まとめ資料比較表 [62条 通信連絡を行うために必要な設備]

柏崎刈羽原子力発電所 6/7号炉 (2017.12.20版)	東海第二発電所 (2018.9.18版)	島根原子力発電所 2号炉	備考
--------------------------------	----------------------	--------------	----

まとめ資料比較表 [62条(補足)審査説明資料]

第62-2-1図 中央制御室における通信連絡設備の単線結線図

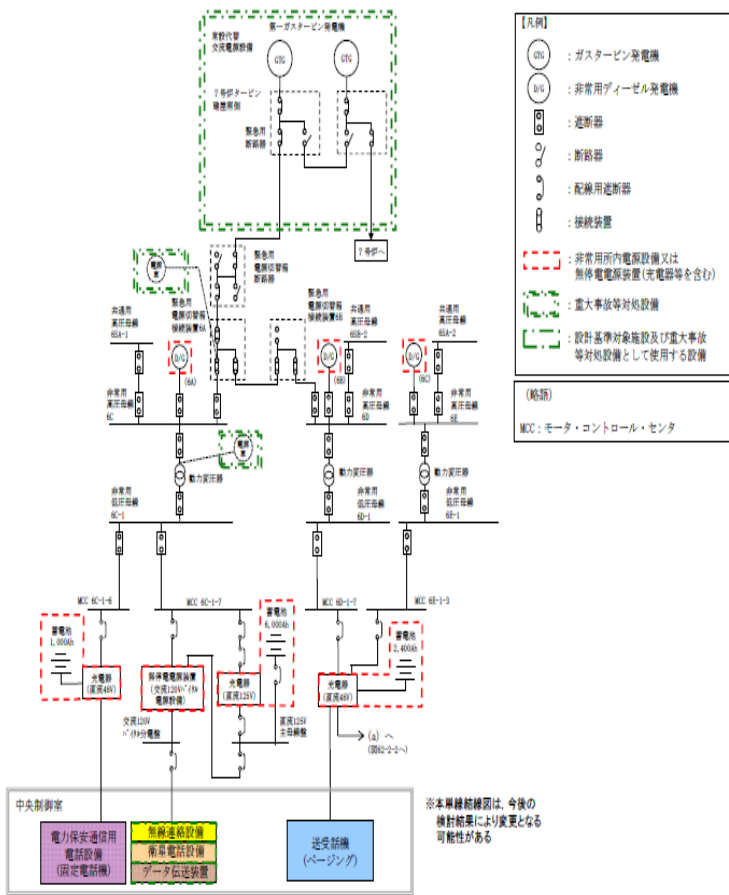
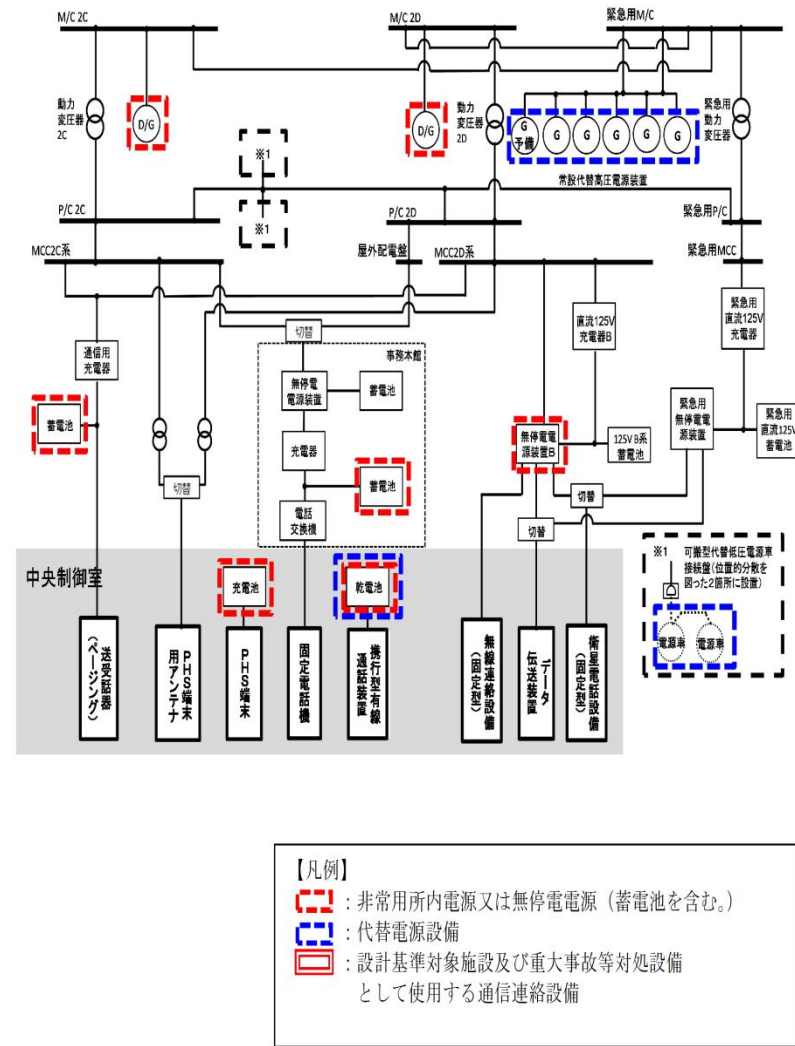
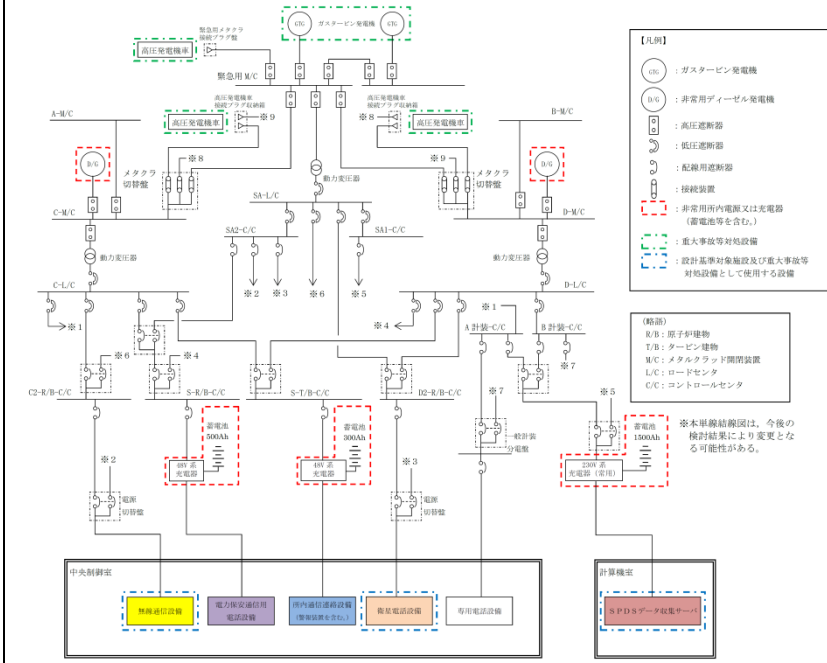
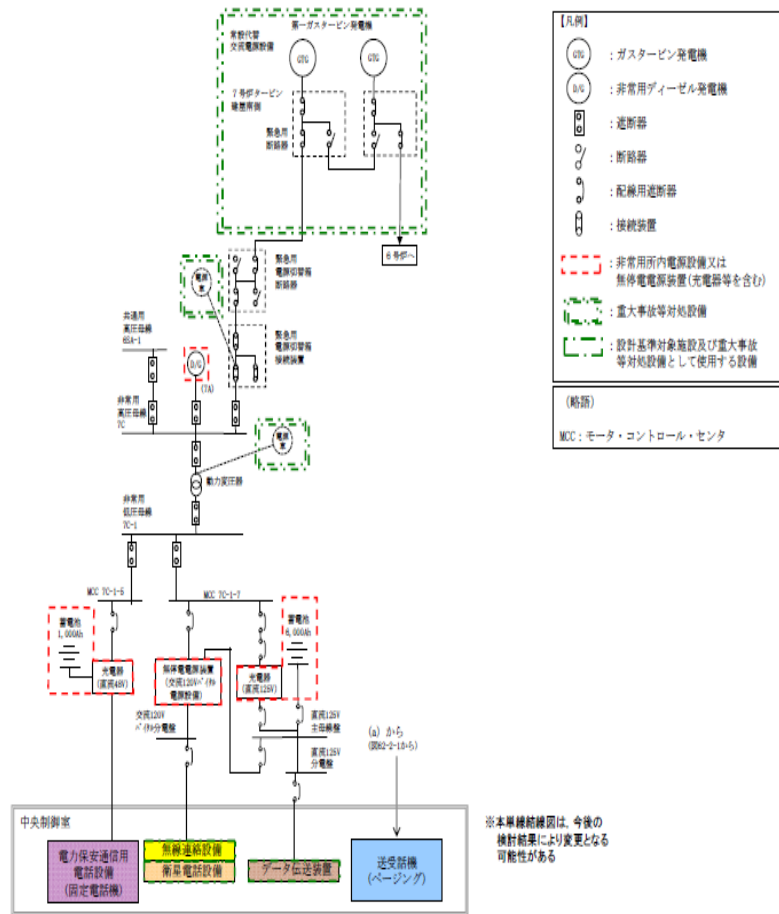
・設備の相違
 【柏崎 6/7, 東海第二】
 設備や電源構成に相違はあるが、電源切替や充電器に接続することにより電源供給が可能
 な点では同様
 (以下、⑥の相違)

・設備の相違
【柏崎 6/7】
島根 2号炉は単独申請であり、該当なし
(以下、⑦の相違)

第62-2-2図 緊急時対策所における通信連絡設備の単線結線図

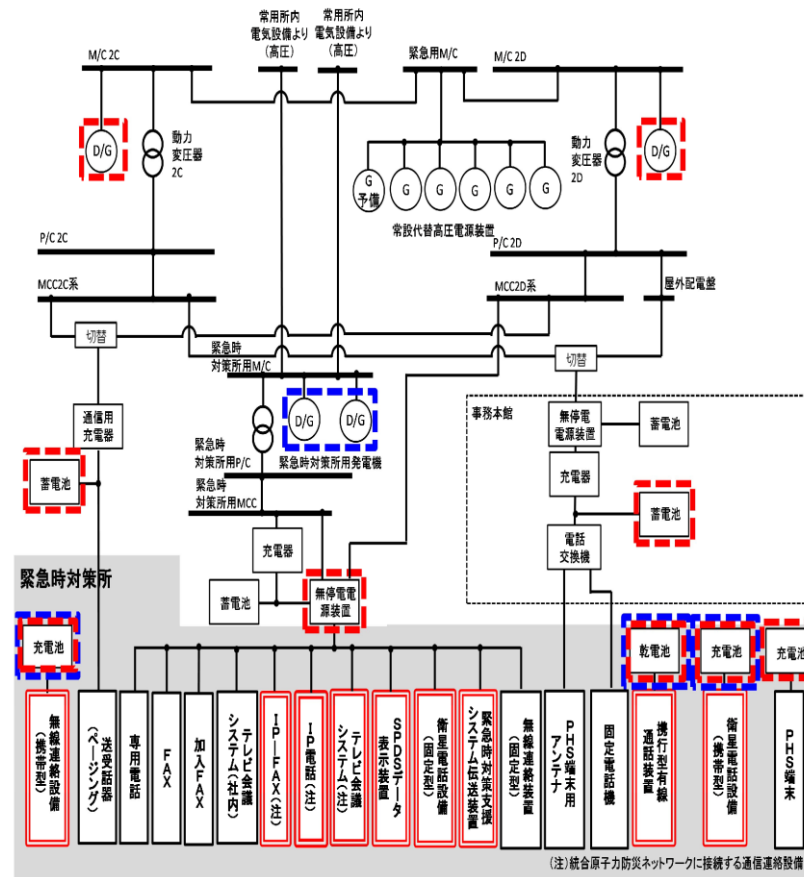
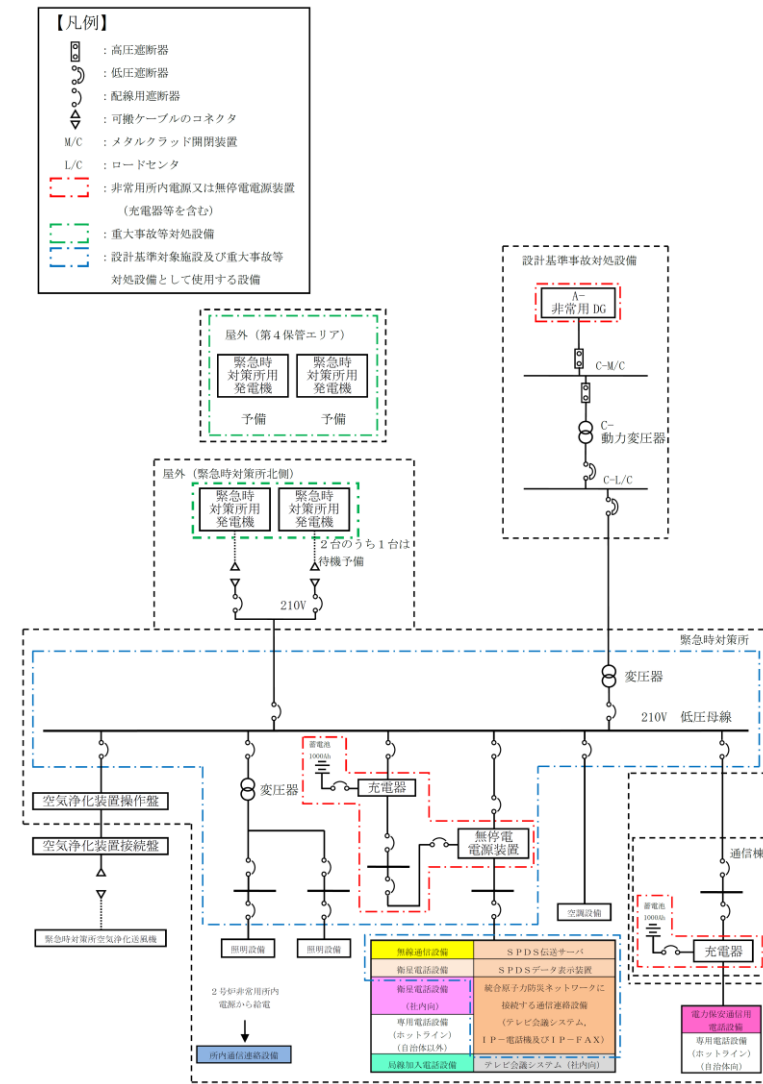
・設備の相違
【柏崎6/7, 東海第二】
⑥の相違

第62-4-1図 通信連絡設備の概要

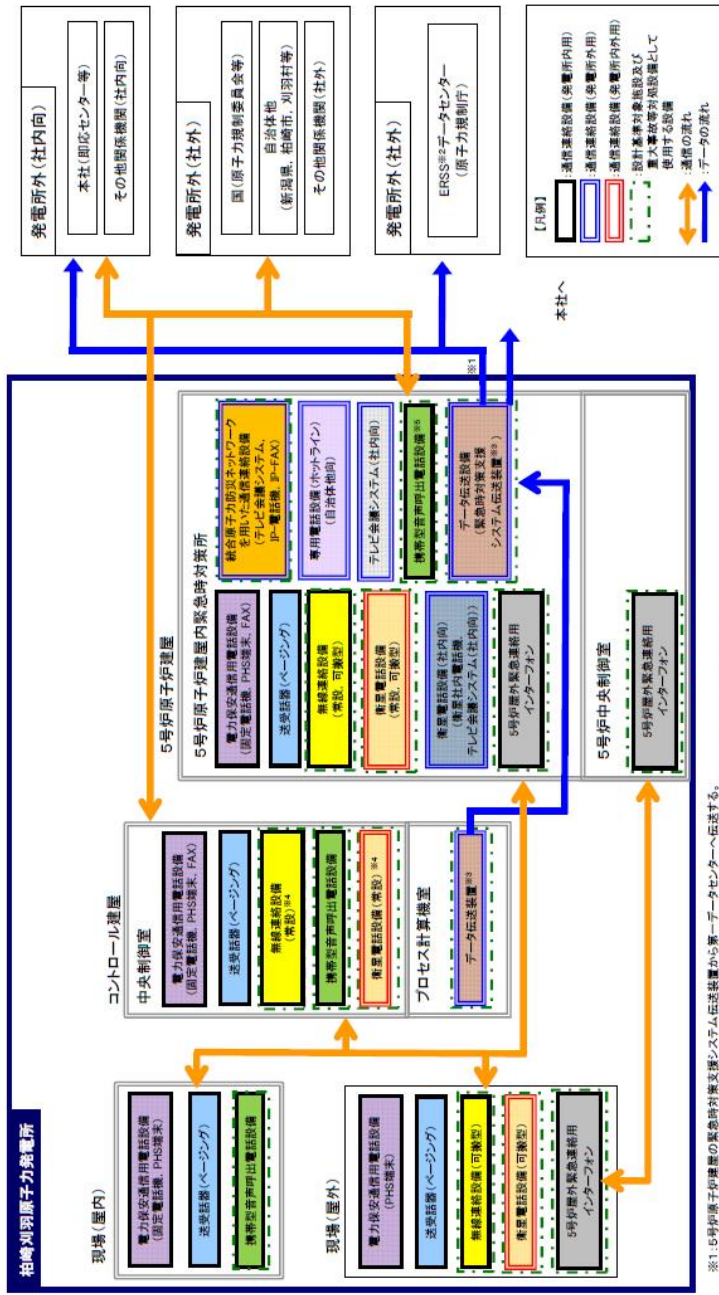
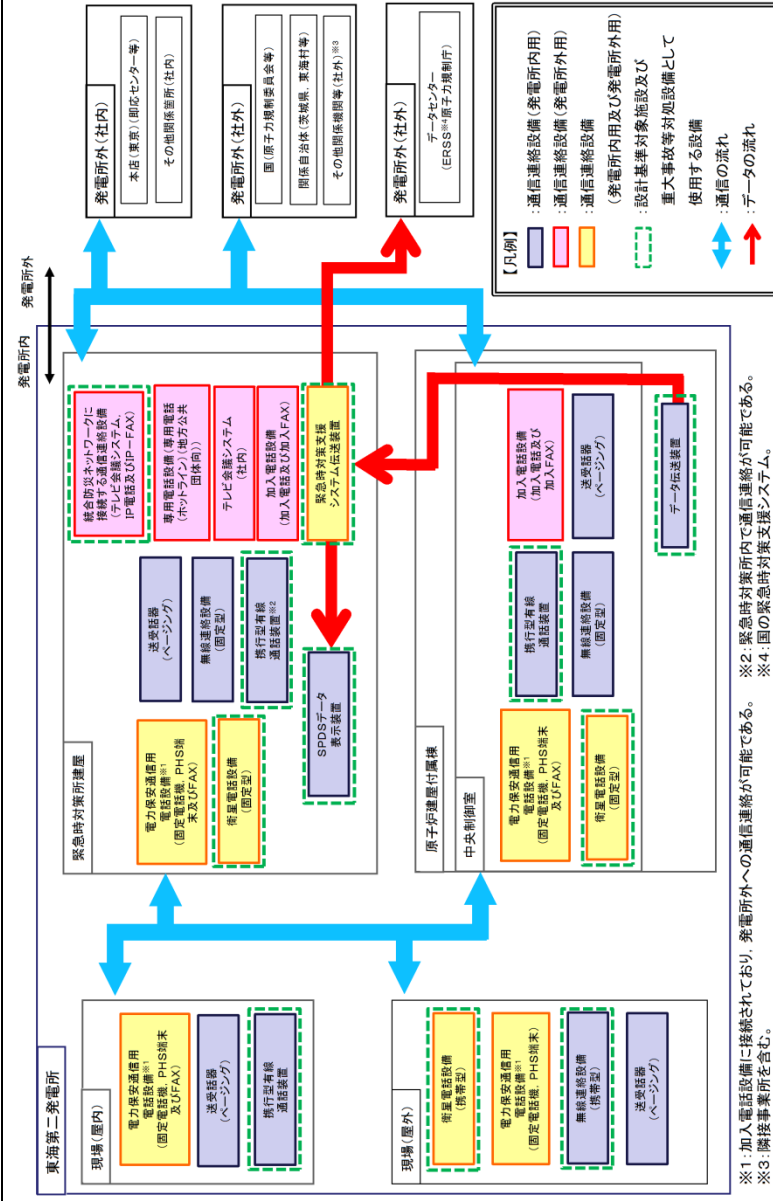
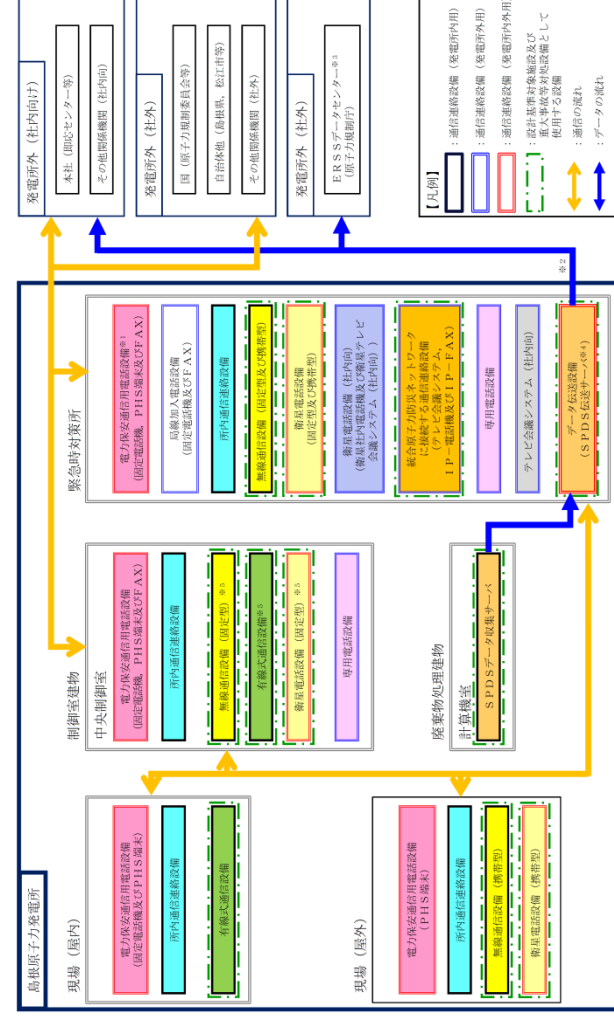
- ・設備の相違
- 【柏崎6/7】
島根2号炉の※1は発電所外の通信連絡設備として局線加入電話設備を指記
- 【東海第二】
島根2号炉の※2はSPDS伝送サーバから本社へ伝送する。また本社経由で第二データセンターへ伝送する。
※3は島根2号炉では本社が隣接事業所に該当する
島根2号炉は衛星電話設備及び無線通信設備を使用する

第 62-4-2 図 通信連絡設備 (発電所内) の概要

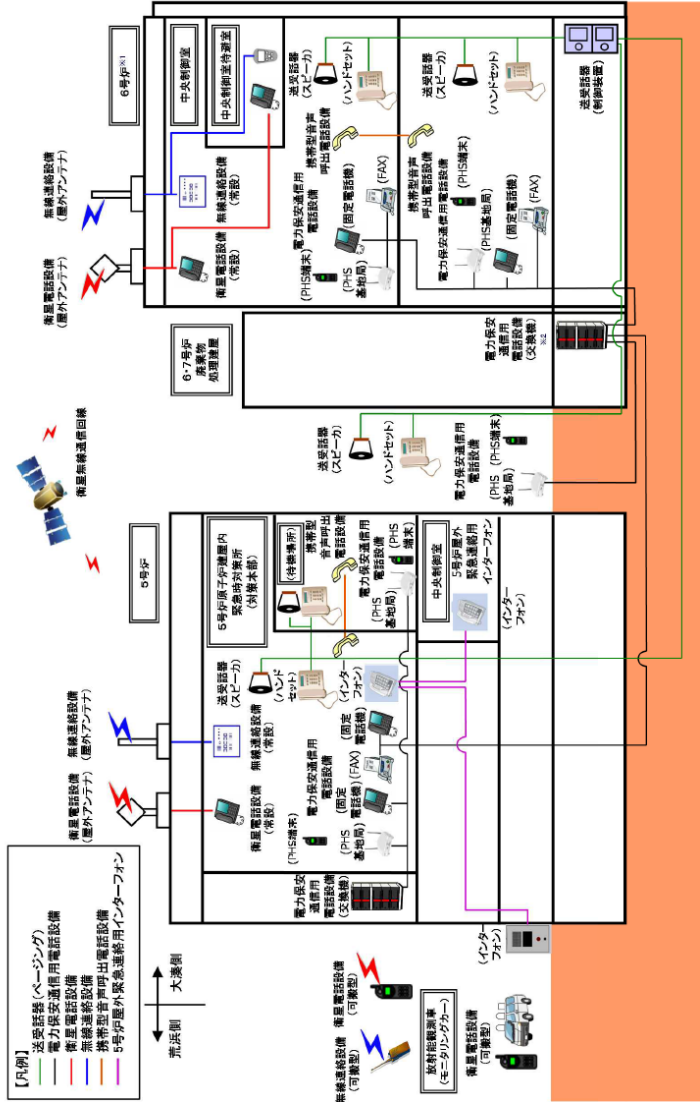
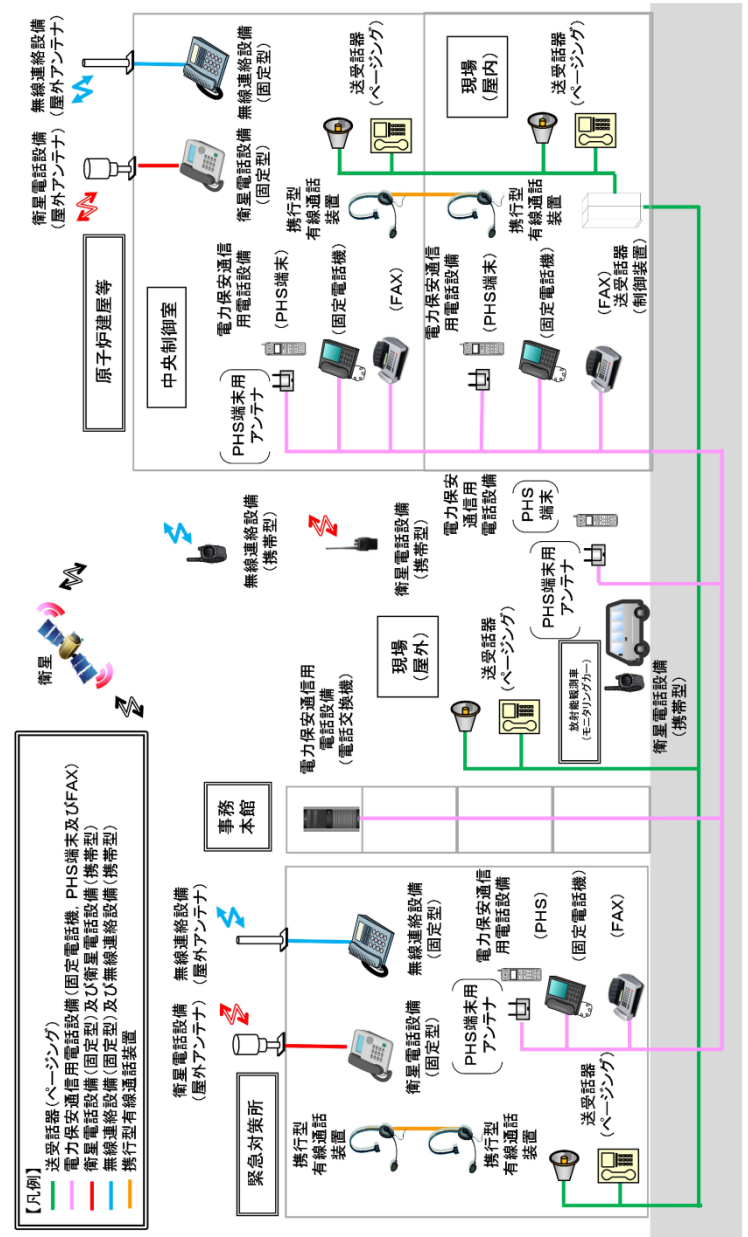
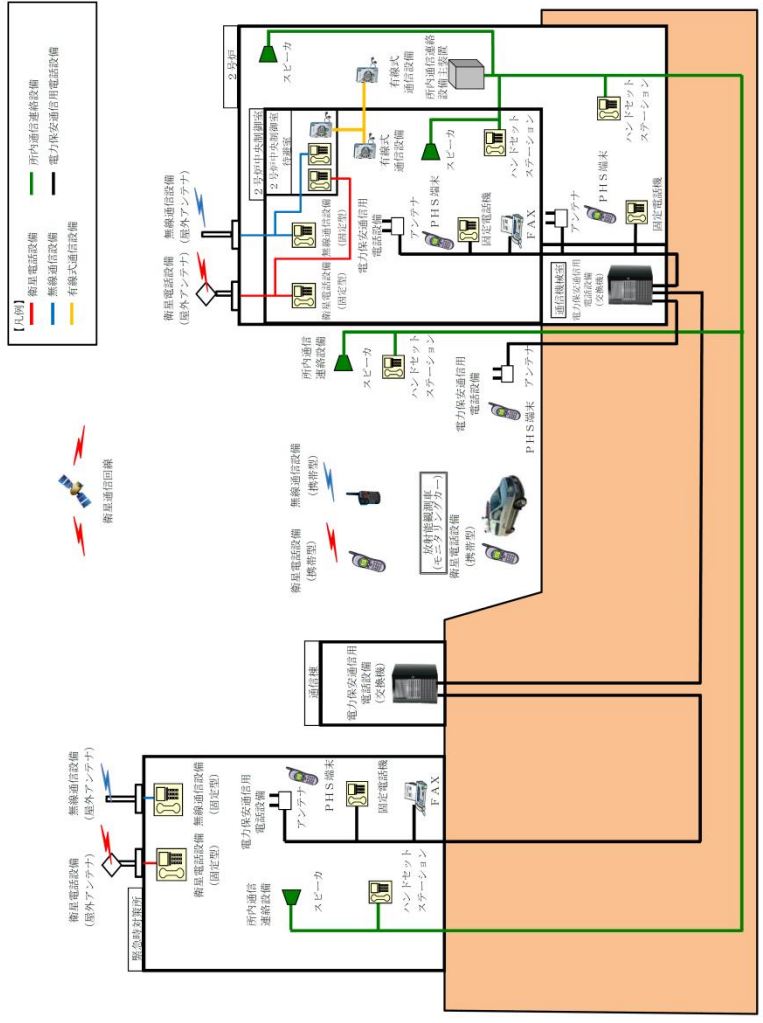
・設備の相違
【柏崎 6/7】
※1, ※2 について,
⑦の相違
【柏崎 6/7, 東海第二】
設備に相違はあるが,
必要な箇所と通信連絡
が可能な点では同様
(以下, ⑩の相違)
